GEGENSTAND : Triebwerk-Zündanlage

BETROFFEN : DG-500 M W.Nr. 5E3 M2 bis 5E51 M23

ZU TM 843/4

UMBAU VON TRIEBWERK - ZÜNDANLAGE AUF DUCATI ZÜNDBOXEN

Tag	Name	Glaser-Dirks Flugzeugbau GmbH 7520 Bruchsal 4 Im Schollengarten 19-20
					Gez.	24.8.92 W. Kynast	
					Gepr.		
					Norm		 5 M 74
					Maßstab	/	
					Made with Toleranz- ang. nach:	Verlegung der Zündkabel installation of the wiring electronic boxes type Ducati	
Ans.	Änderung	Am	Tag	Name

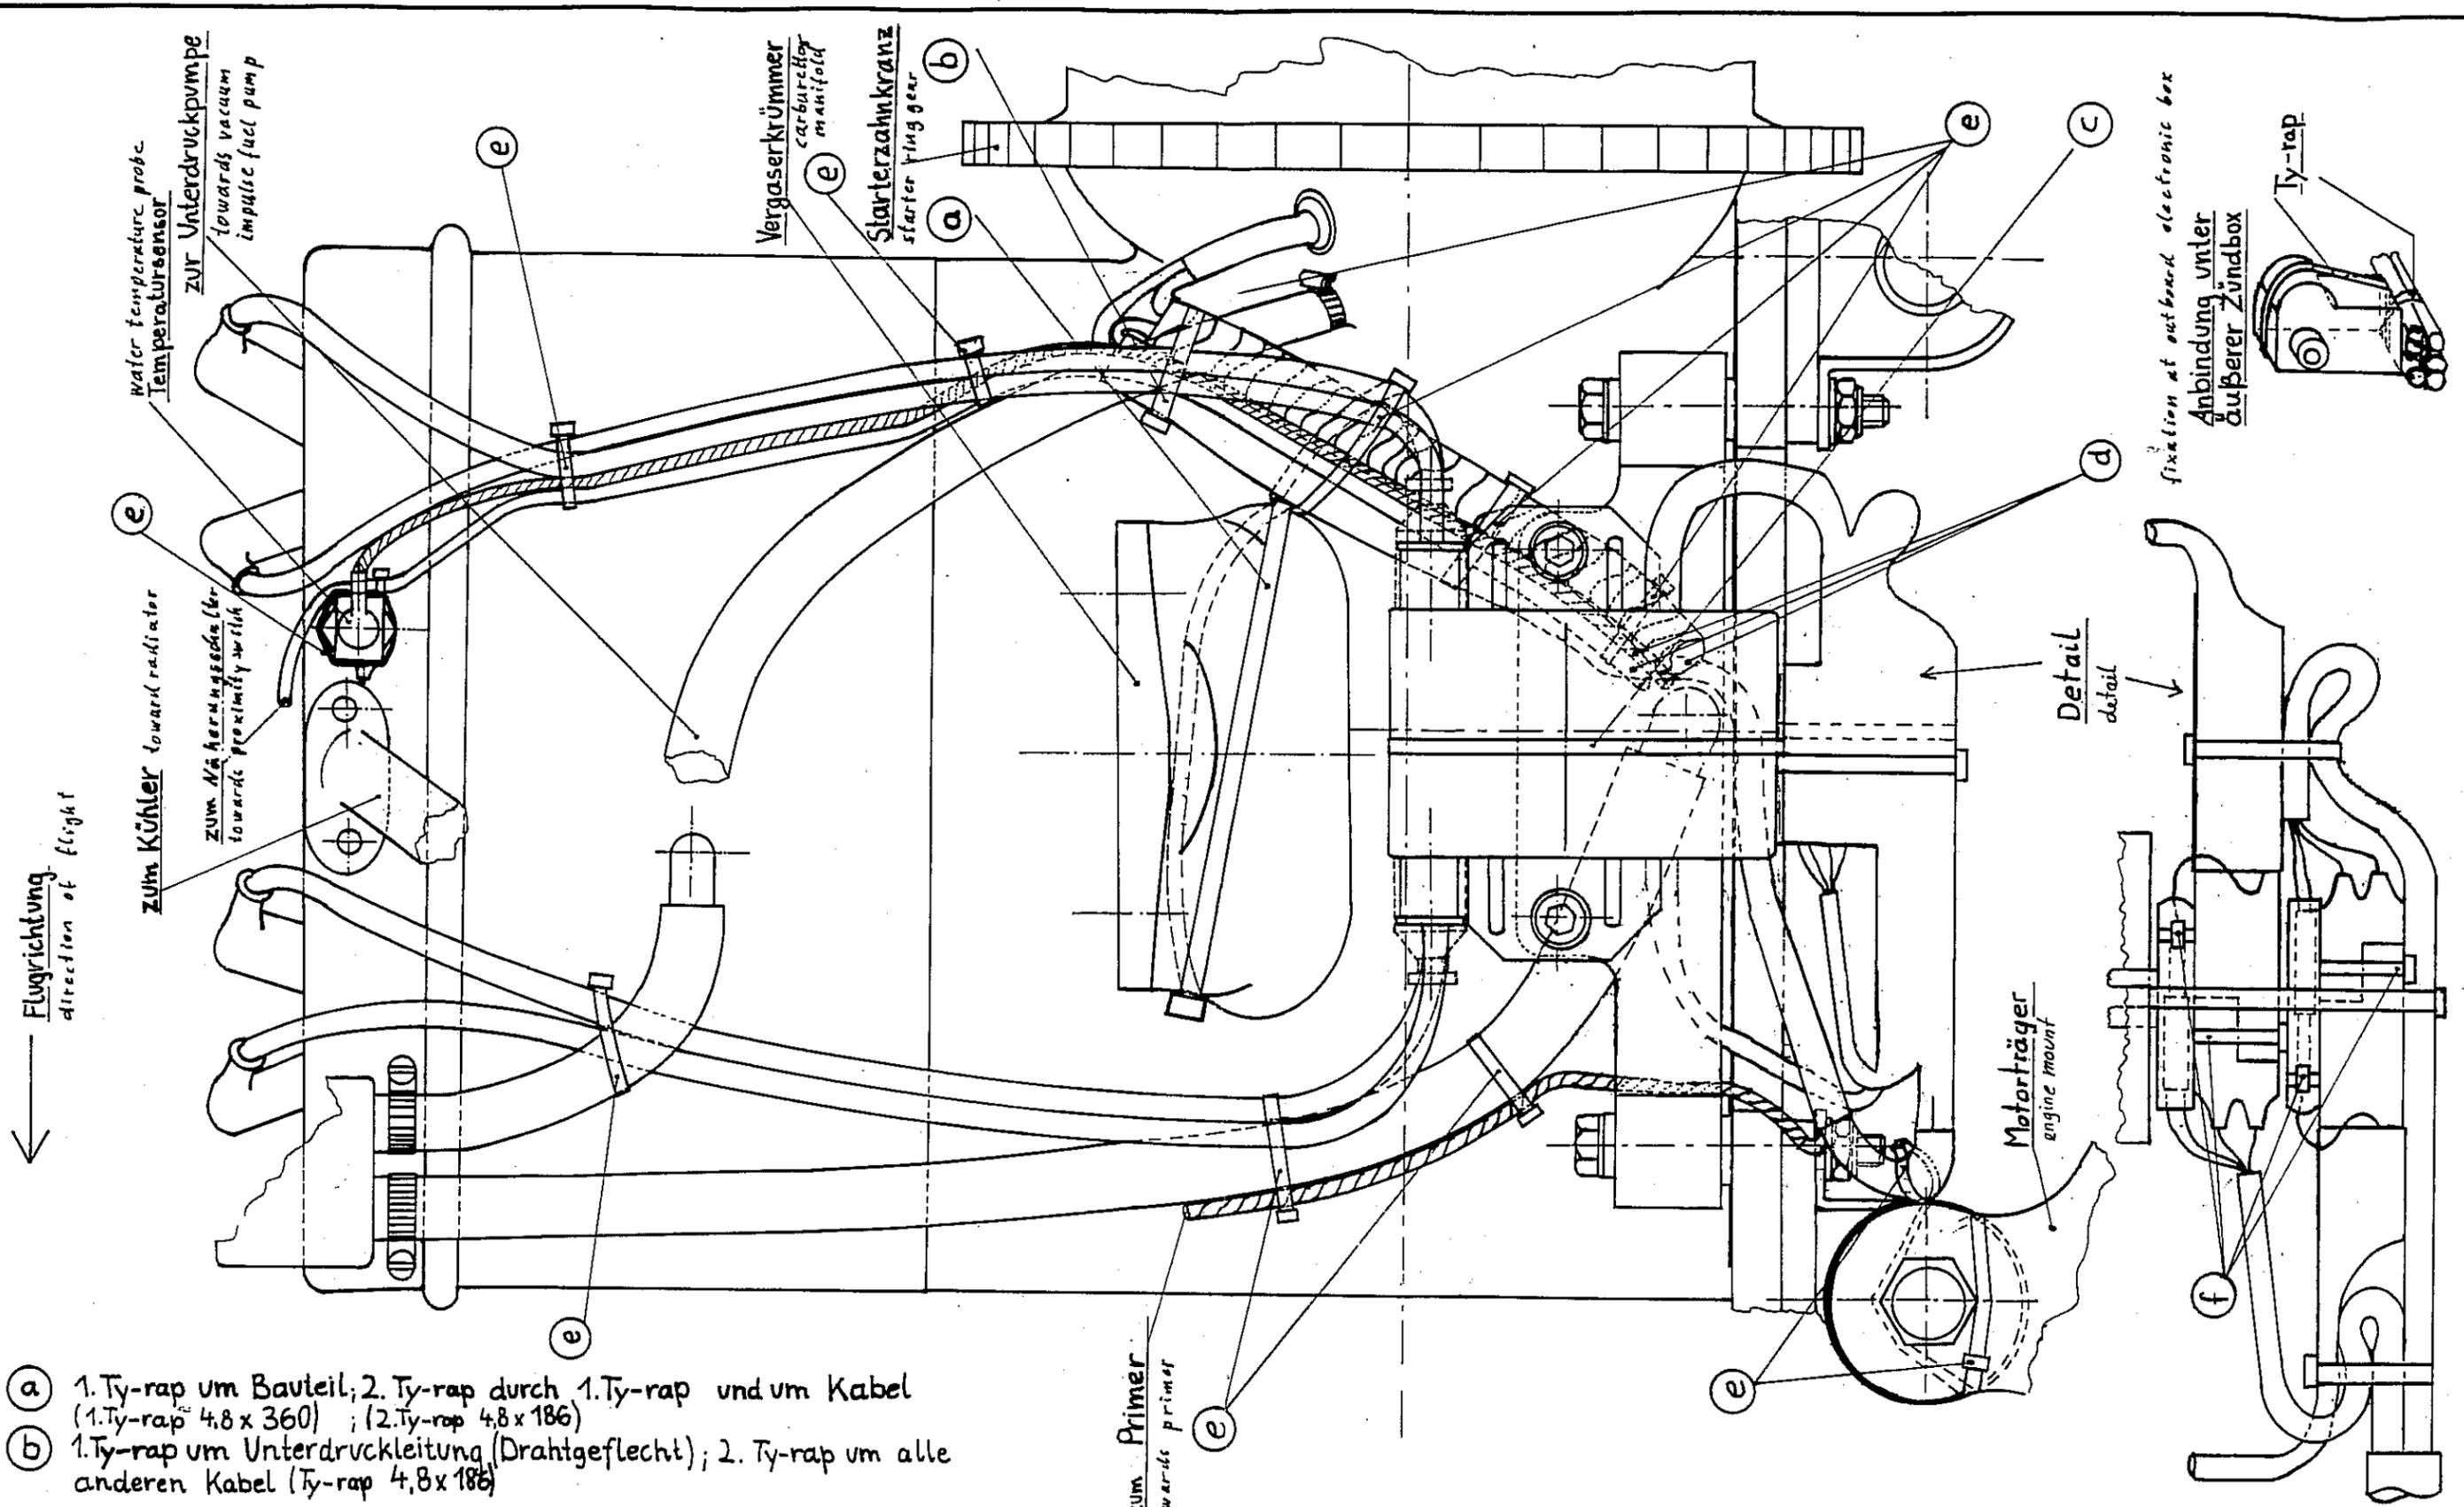
Hinweis: Die Zündboxen mit Zündkabeln und Zündkerzensteckern, Teil 5 M 65 und die Zündkerzen werden nicht wiederverwendet. Die Buchsen 5 M 66 aus Teil 5 M 65 zur weiteren Verwendung entnehmen.
2. Umbau der Zündanlage gemäß Rotax TM 535/06.
3. Montage der Zündboxen gemäß Zeichnung 5 M 73 mit Halterung 5 M 72 und Buchsen 5 M 66.
4. Verlegung der Verkabelung gemäß Zeichnung 5 M 74.

Wichtiger Hinweis: Die in Zeichnung 5 M 74 mit "f" bezeichneten Ty-raps (4,8 x 186) sichern die 4 Steckerverbindungen der Zündboxen. Ty-raps so fest wie möglich von Hand anziehen, so daß sich die Stecker nicht auseinanderziehen lassen. Dann die Verkabelung mit den anderen Ty-raps festlegen.

- a 1. Ty-rap um Bauteil; 2. Ty-rap durch 1. Ty-rap und um Kabel (1. Ty-rap 4,8 x 360) ; (2. Ty-rap 4,8 x 186)
 - b 1. Ty-rap um Unterdruckleitung (Drahtgeflecht); 2. Ty-rap um alle anderen Kabel (Ty-rap 4,8 x 186)
 - c Ty-rap um äußere Zündbox (Ty-rap 4,8 x 186)
 - d diese Kabel werden von oben zwischen Motor und Zündboxen und weiter unter der Motorträgerplatte entlang geführt
 - e, f alle Ty-raps 4,8 x 186 außer a
- Gesamtmenge: 23 Ty-raps 4,8 x 186
1 Ty-rap 4,8 x 360

Tag	Name	Glaser-Dirks Flugzeugbau GmbH 7520 Bruchsal 4 Im Schollengarten 19-20
						24.1.52	W. Dirks	
								BG 5M73
						1:1	Montage der Zündboxen Typ Ducati Mounting of the ignition electronic boxes type Ducati	
							Maße ohne Toleranz- ang. nach:	
Ausp.	Anderung	Am	Tag	Name

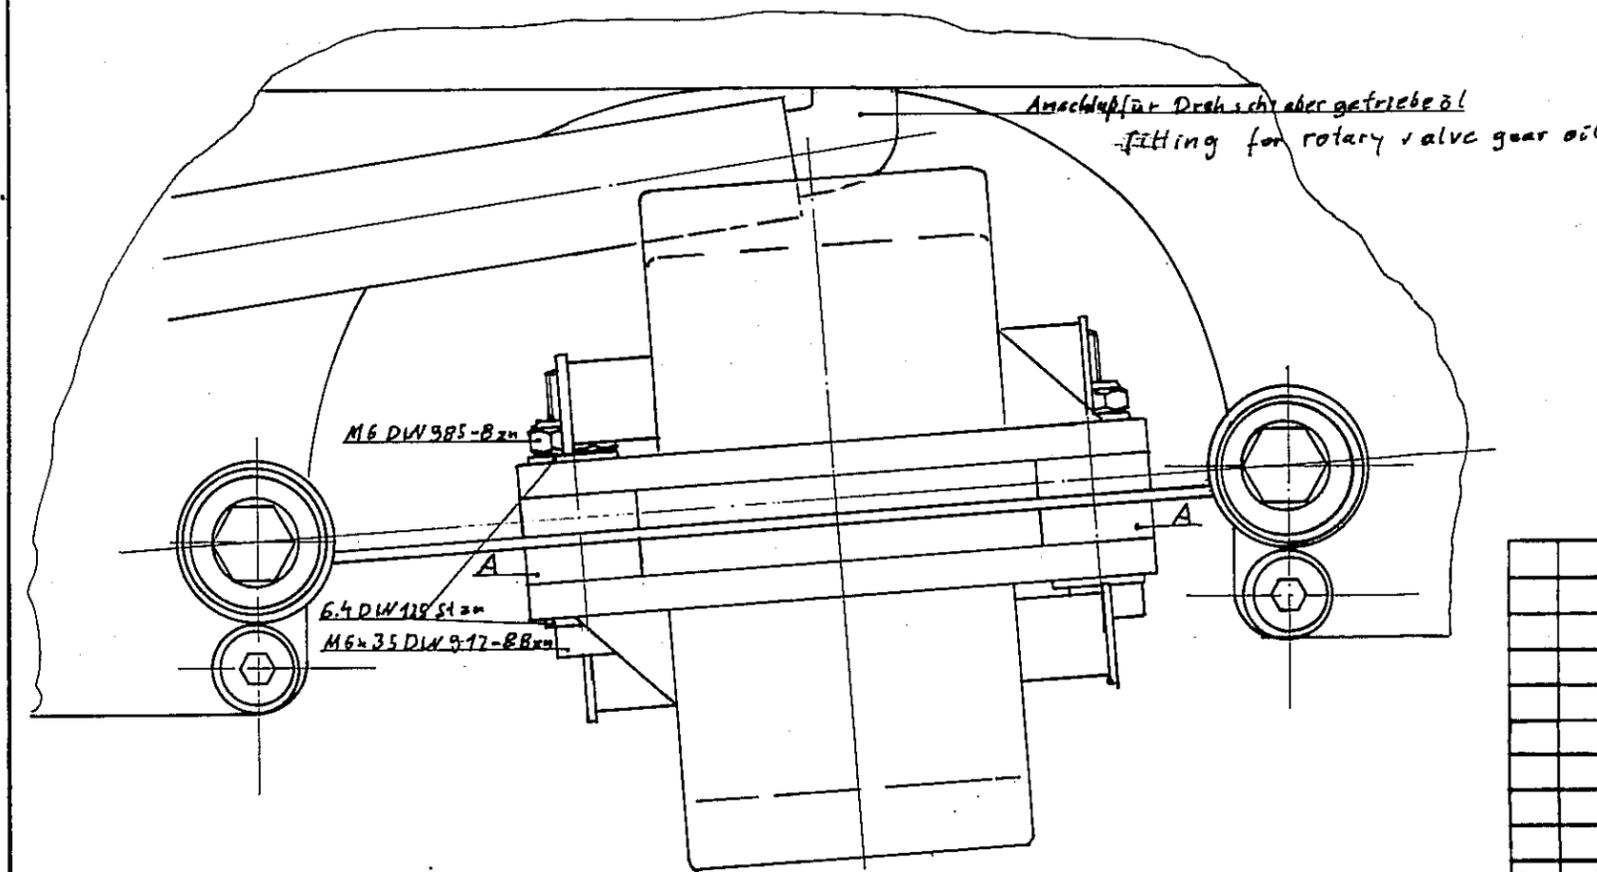
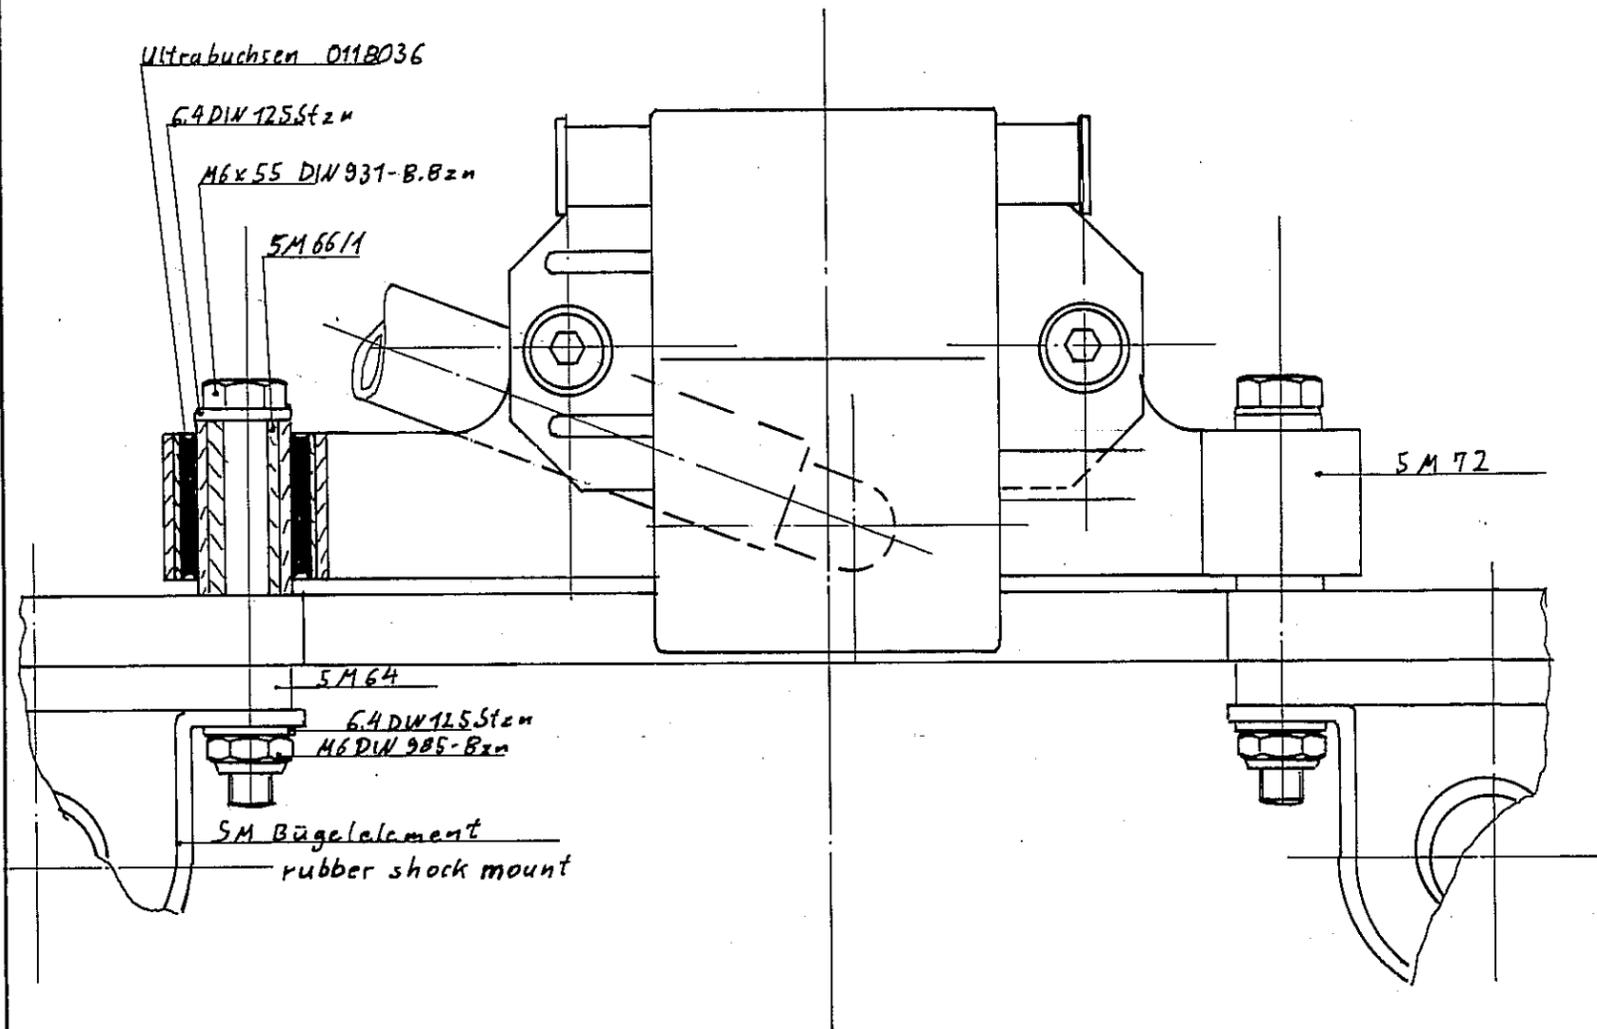
5. Motor vorsichtig bis zu den Zündboxen einfahren.
Überprüfen, ob die Zündboxen seitlich genug Platz haben (min. 2 mm).
Falls nicht genug Platz vorhanden ist, können die Auflageflächen der äußeren Zündbox (mit A in Zeichnung 5 M 73 bezeichnet) soweit als nötig abgefeilt werden.
Auf plane Auflageflächen achten!
